Vak/2077/2021

16.11.2021

Stanovisko ke stavební akci „Komplexní stavební revitalizace fasád objektu divadla v Bruntále“

1x potvrzená situace stavby

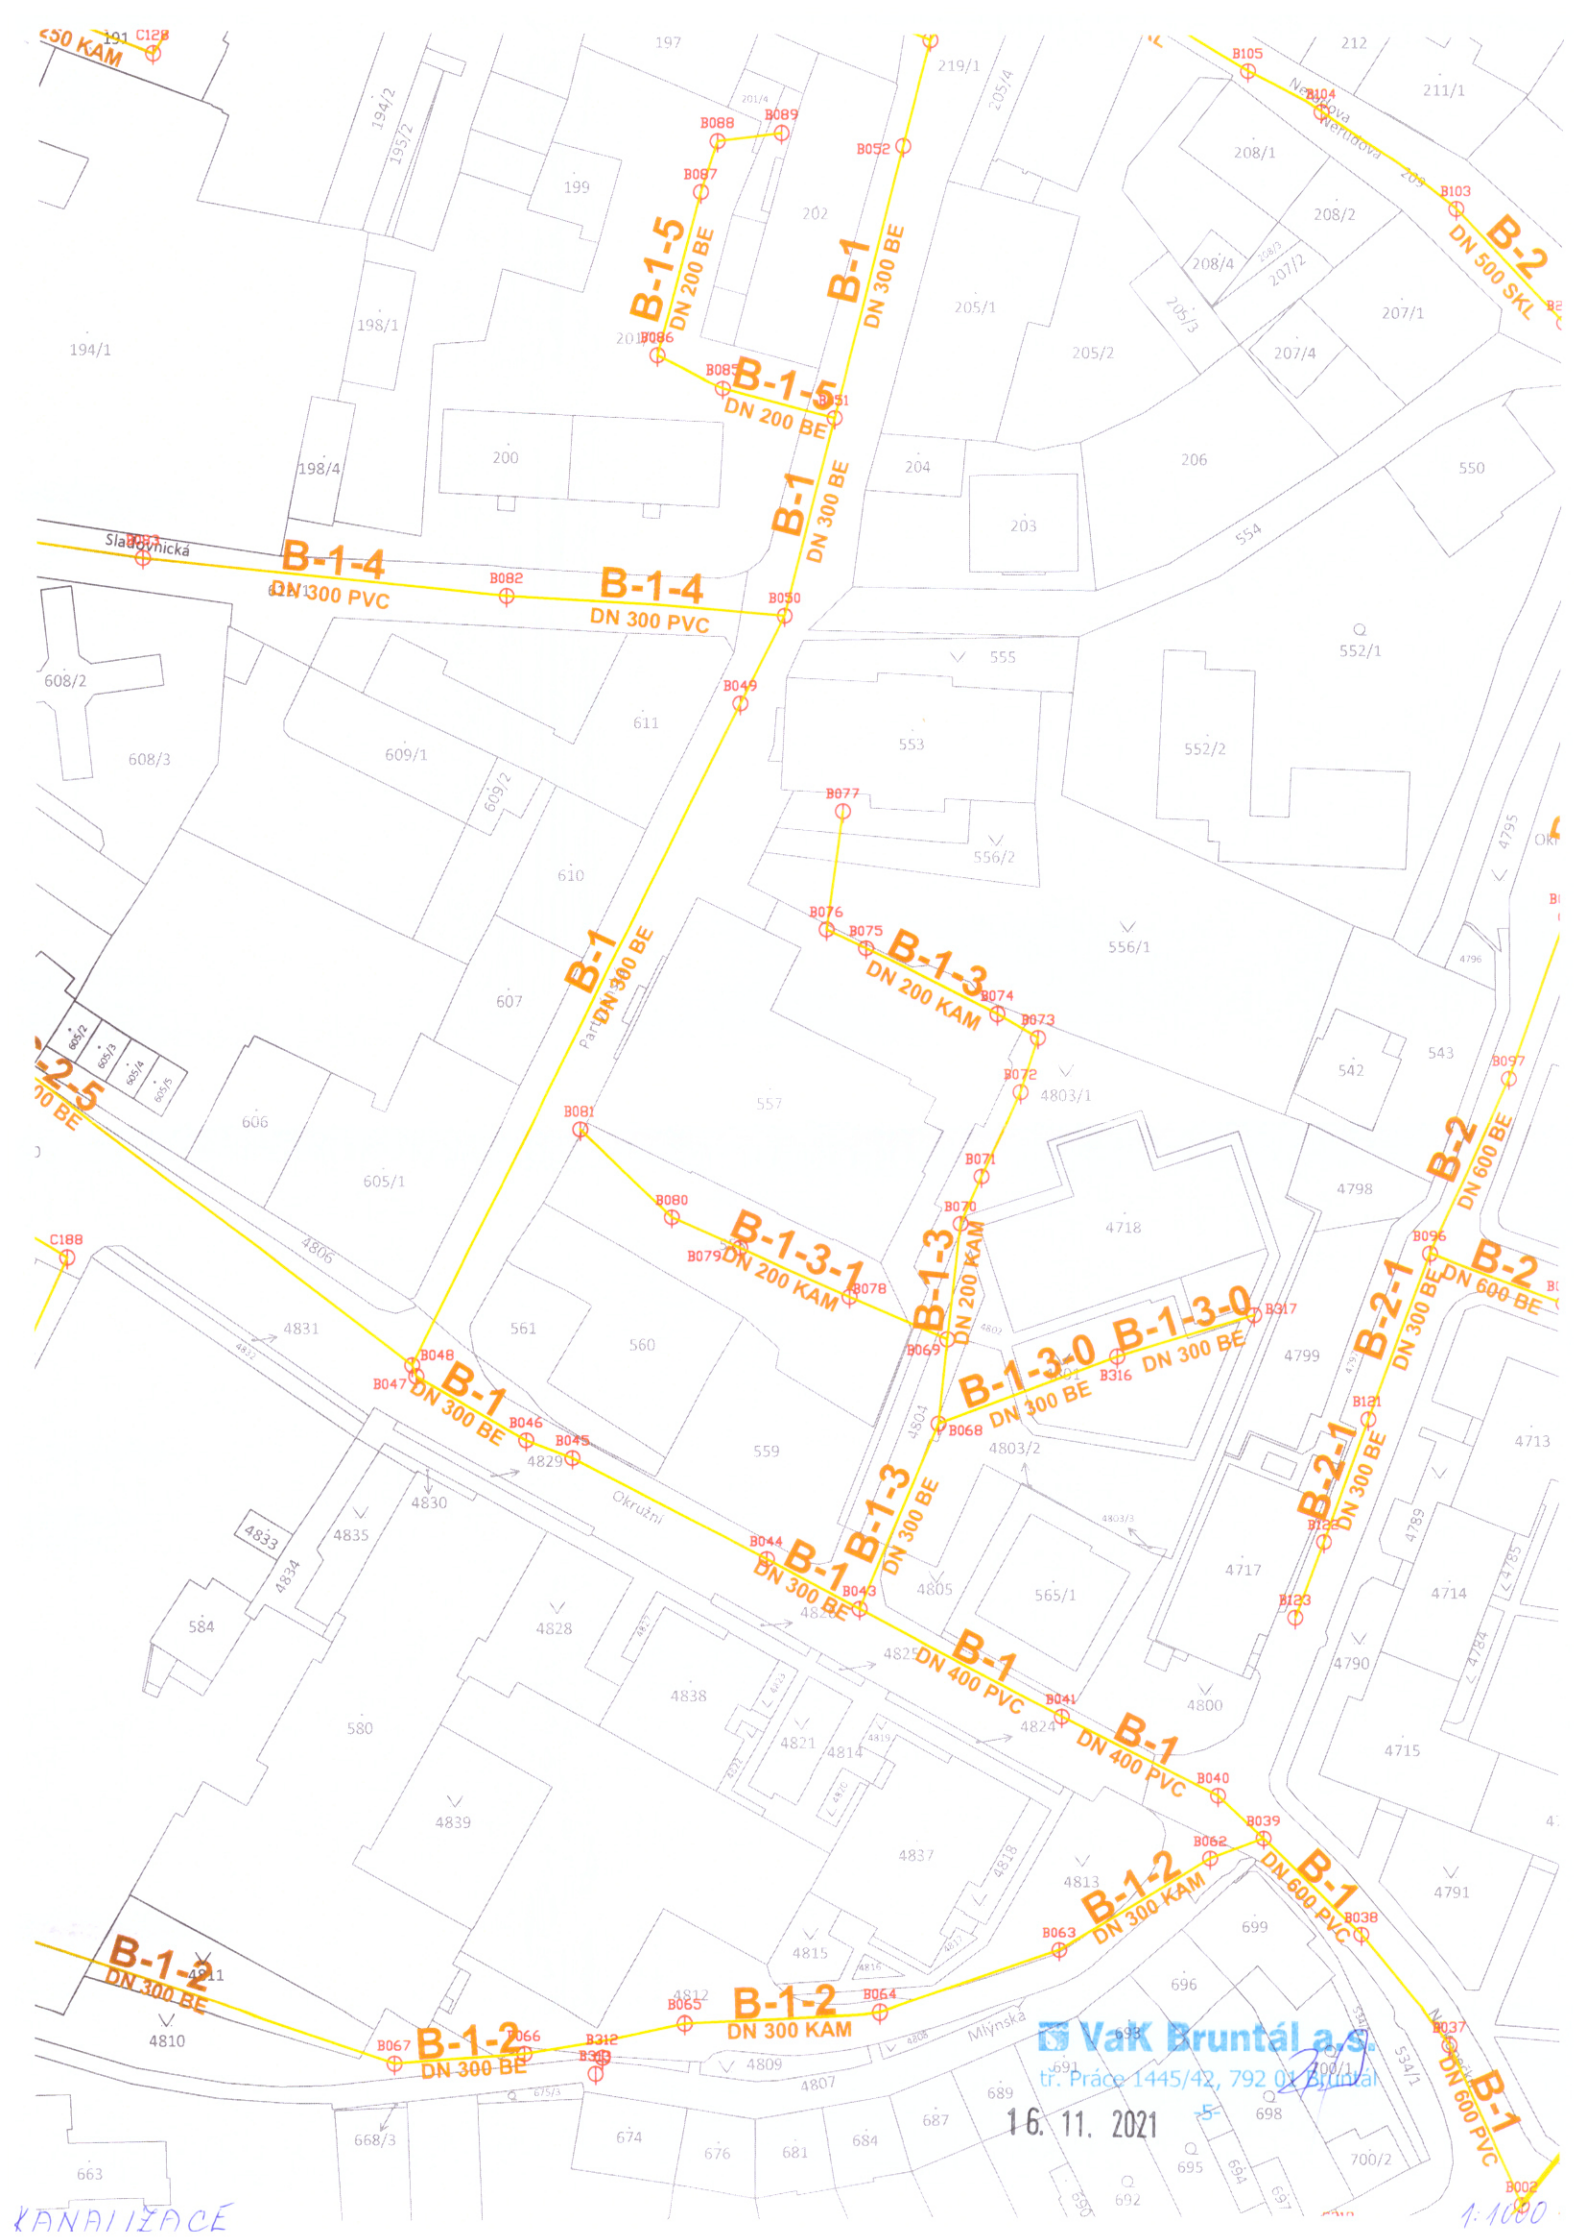
- úroveň terénu v rozsahu ochranného pásma nad vodovodním a kanalizačním potrubím nesmí být snižována pro zachování mocnosti krytí, požadujeme zachovat stávající polohu veškerých armatur na vodovodním řadu a výškové osazení poklopů armatur a šachet musí odpovídat niveletě okolního terénu,
- sloupky veřejného osvětlení a opěrné zdi požadujeme situovat zcela mimo ochranné pásmo veřejného vodovodního řadu a kanalizační stoky,
- při přepojování stávajících a napojování nově navržených přípojek dešťové kanalizace do námi provozované jednotné stoky požadujeme naši účast, což je zapotřebí dohodnout minimálně 3 dny předem s panem Ing. Sovadinou – tel. 737224615,
- požadujeme, aby nebyly v průběhu výstavby a po jejím dokončení v ochranném pásmu vodovodního řadu a kanalizační stoky skladovány žádné materiály a byl umožněn trvalý přístup ke všem ovládacím armaturám,

- požadujeme, aby před ukončením povrchu komunikace a terénu (v místě našeho dotčení) byl přizván 3 dny předem náš pracovník pro odsouhlasení uložení poklopů armatur a odzkoušení jejich funkčnosti (VaK Bruntál a.s., mob.724983520, 737224615). Stavbou poškozené armatury a poklopy budou nahrazeny novými téhož druhu a rozměru na náklad stavebníka,

- zemní práce v bezprostřední blízkosti potrubí veřejného vodovodu a kanalizace, to je v jejich ochranném pásmu je stavebník povinen provádět výhradně ručně, a to takovým způsobem, aby nedošlo k poškození vodovodního a kanalizačního potrubí, signalizačního vodiče, armatur a poklopů. V případě, že při realizaci díla i přesto dojde k jakémukoliv poškození, je stavebník povinen neprodleně o této skutečnosti informovat provozovatele vodovodů a kanalizací (VaK Bruntál a.s., mob. 724983520, 737224615) pro zajištění opravy poškození na náklad stavebníka,
